改善箇所説明図

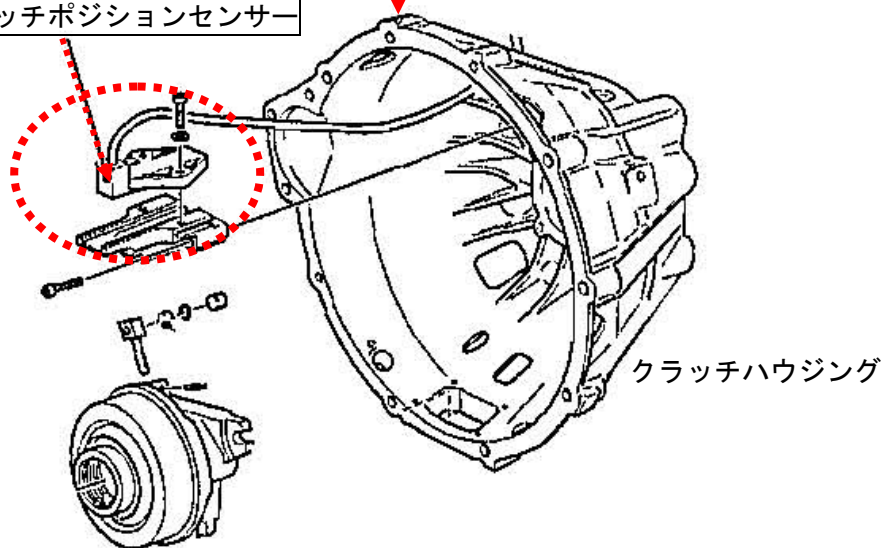
不具合箇所

クラッチポジションセンサー

不具合の内容

動力伝達装置の半自動変速機に備えられている、クラッチ位置を検出するセンサーにおいて、耐熱性が不足しているため、当該センサー付近の温度が上昇するとクラッチの位置検出が出来なくなる場合がある。そのため、クラッチが作動しなくなり、変速不能となるおそれがある。

改善の内容

全車両、当該部品を良品に交換する。

識別：当該部品の良品には、識別用に緑色のマーキングが行われており、識別できる。
